TRANS/WP.29/2004/6
16 décembre 2003

PROPOSITION DE PROJET DE COMPLÉMENT 4 AU RÈGLEMENT No 65

(Feux spéciaux d'avertissement)

Transmis par le Groupe de travail de l'éclairage et de la signalisation lumineuse (GRE)

Exemples de marques d'homologation, lire:

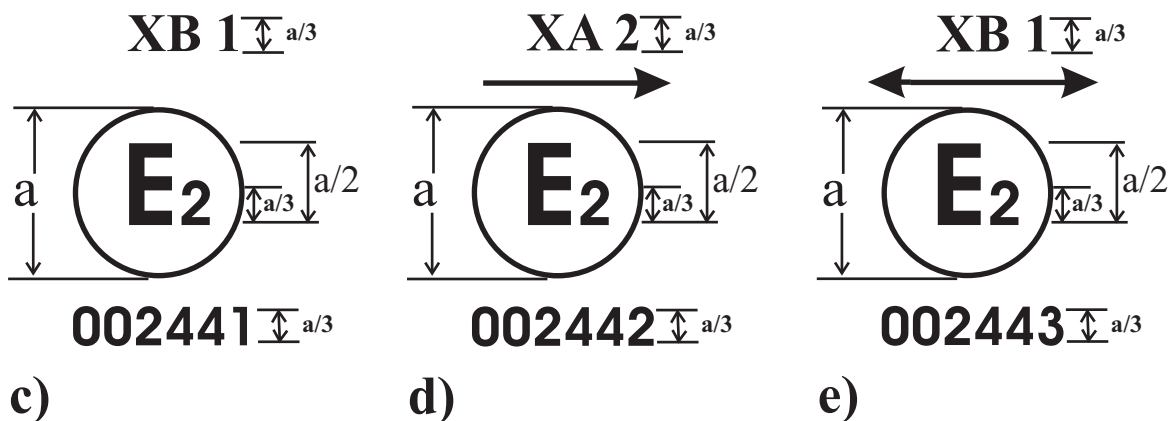
- a) sur un feu spécial d'avertissement indique qu'il a été homologué aux Pays-Bas (E4) sous le numéro d'homologation 002439. Ce numéro d'homologation indique que l'homologation a été accordée conformément aux prescriptions du Règlement sous sa forme initiale et qu'il s'agit d'un feu spécial d'avertissement tournant ou à éclat stationnaire de couleur bleue de la classe 1 (TB 1).
- b) sur un feu à éclat directionnel indique qu'il a été homologué aux Pays-Bas (E4) sous le numéro d'homologation 002440. Ce numéro d'homologation indique que l'homologation a été accordée conformément aux prescriptions du Règlement sous sa forme initiale et qu'il s'agit d'un feu tournant ou à éclat stationnaire de couleur jaune-auto de la classe 2 (TA 2).

- c) sur un feu à éclat directionnel indique qu'il a été homologué en France (E2) sous le numéro d'homologation 002441. Ce numéro d'homologation indique que l'homologation a été accordée conformément aux prescriptions du Règlement sous sa forme initiale et qu'il s'agit d'un feu à éclat directionnel de couleur bleue de la classe 1 (XB 1).

L'absence de flèche dans le marquage indique qu'il s'agit d'un feu à angle étroit.

- d) sur un feu à éclat directionnel indique qu'il a été homologué en France (E2) sous le numéro d'homologation 002442. Ce numéro d'homologation indique que l'homologation a été accordée conformément aux prescriptions du Règlement sous sa forme initiale et qu'il s'agit d'un feu à éclat directionnel de couleur jaune-auto de la classe 2 (XA 2).

La flèche indique que le feu est à effet grand angle du côté où elle pointe, ce qui correspond aussi au côté du véhicule où le dispositif doit être monté.

- e) sur un feu à éclat directionnel indique qu'il a été homologué en France (E2) sous le numéro d'homologation 002443. Ce numéro d'homologation indique que l'homologation a été accordée conformément aux prescriptions du présent Règlement sous sa forme initiale et qu'il s'agit d'un feu à éclat directionnel de couleur bleue de la classe 1 (XB 1).

La double flèche indique que le feu est à effet grand angle des deux côtés et peut être monté indifféremment de l'un ou de l'autre côté du véhicule.

7.3.1 Tableau de distribution standard de la lumière pour un feu spécial d'avertissement à éclat (catégorie X)

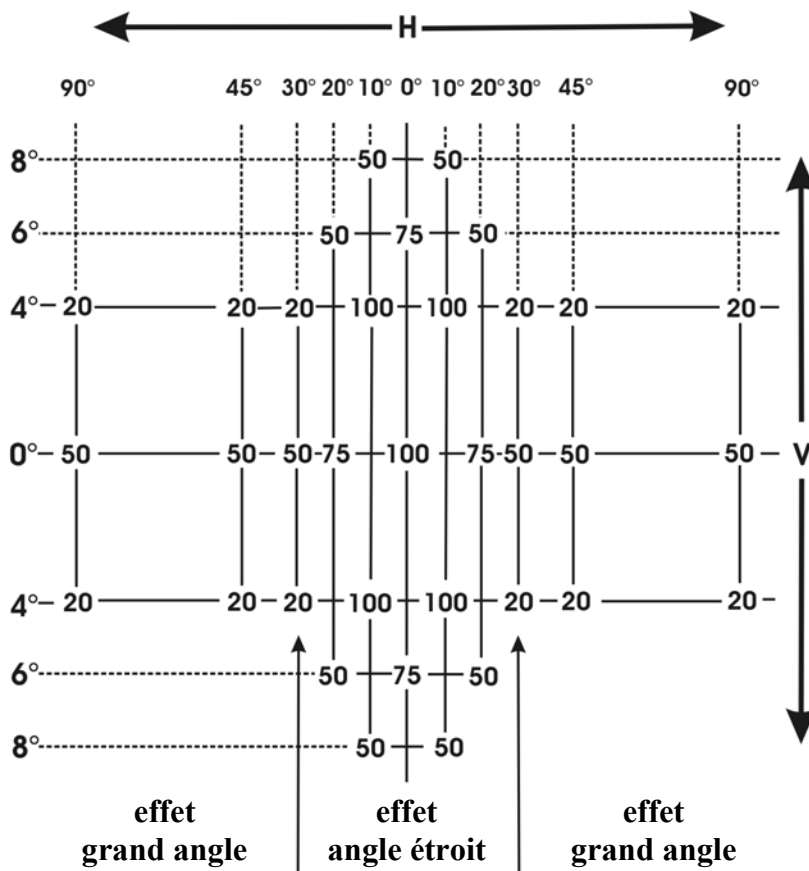
La plage angulaire horizontale minimale d'un feu à effet "angle étroit" est de 30° vers la gauche à 30° vers la droite et celle d'un feu à effet "grand angle" de 90° vers l'extérieur du véhicule à 30° vers l'intérieur.

7.3.1.1 La direction $H = 0^\circ$ et $V = 0^\circ$ correspond à l'axe de référence. (Sur le véhicule, celui-ci est horizontal, parallèle au plan longitudinal médian du véhicule et orienté dans la direction de visibilité requise.) Il passe par le centre de référence. Les valeurs indiquées dans le tableau donnent, pour les différentes directions de mesure, les intensités minimales exprimées en pourcentage de la valeur minimale exigée dans l'axe pour chaque feu (dans la direction $H = 0^\circ$, $V = 0^\circ$).

7.3.1.2 Dans le champ de distribution de la lumière du paragraphe 7.3.1, présenté schématiquement sous la forme d'une grille, la répartition de la lumière devrait être sensiblement uniforme, c'est-à-dire que l'intensité lumineuse dans chaque direction d'un secteur du champ formé par les lignes de la grille doit correspondre au moins à la valeur minimale la plus faible indiquée sur les lignes encadrant la direction en question, en pourcentage."
